**Aménagement du secteur de l'ancien aérodrome militaire de Cherbourg-  
Querqueville  
( Manche )**

**présenté par la commune de Cherbourg en Cotentin.**

**Avis de l'autorité administrative de l'État  
compétente en matière d'environnement  
sur le dossier présentant le projet et ses impacts**

N° : 2016-000896

Plan de composition du projet

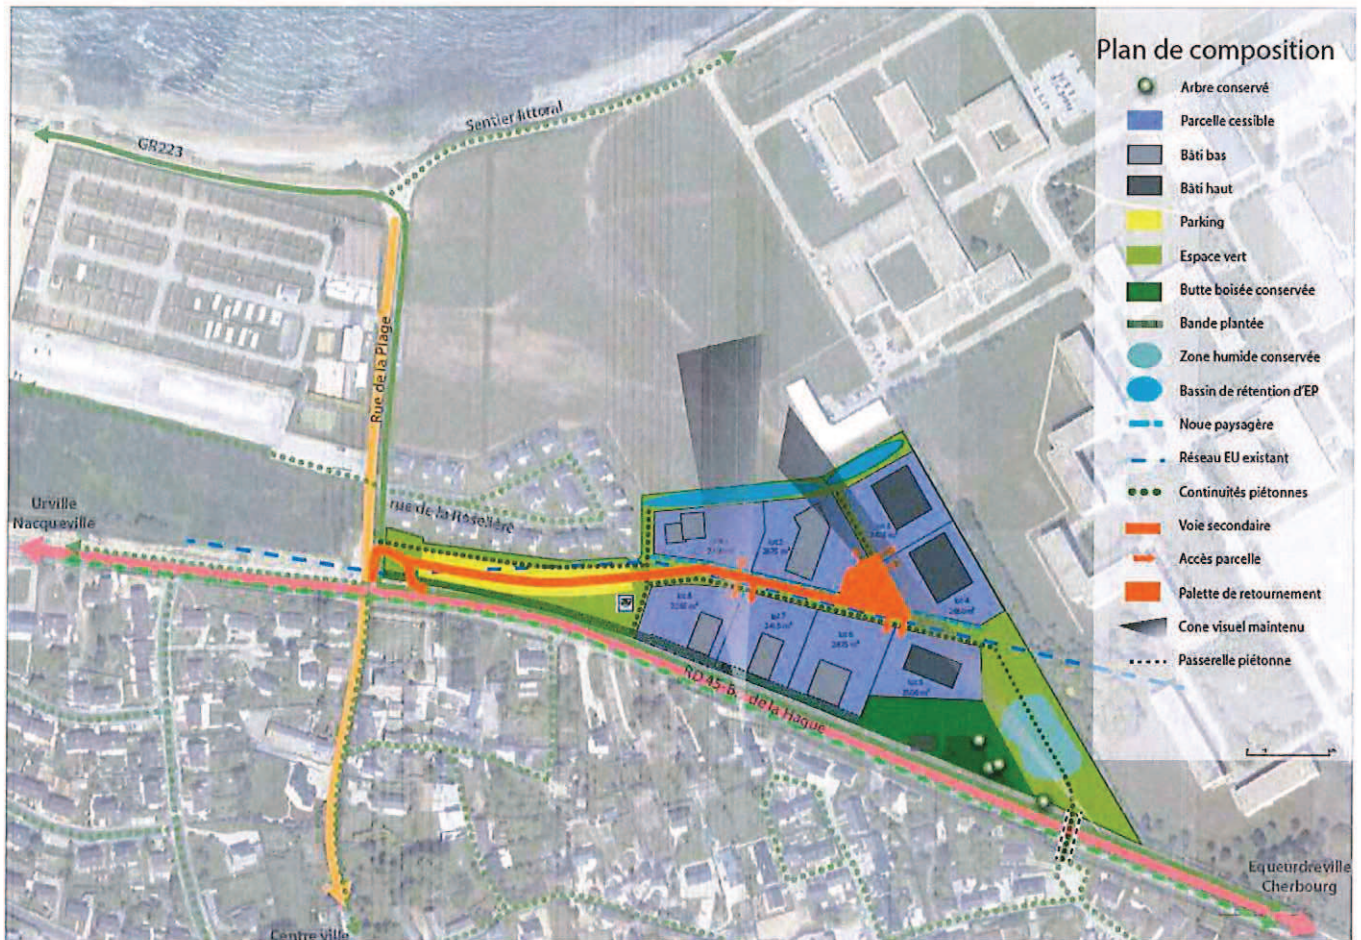
Concernant la gestion des eaux de ruissellement en cas d'épisodes pluviaux supérieurs à la période de référence, l'autorité environnementale recommande que l'étude d'impact précise la destination des surverses et lève le doute quant au niveau de protection pris en compte.
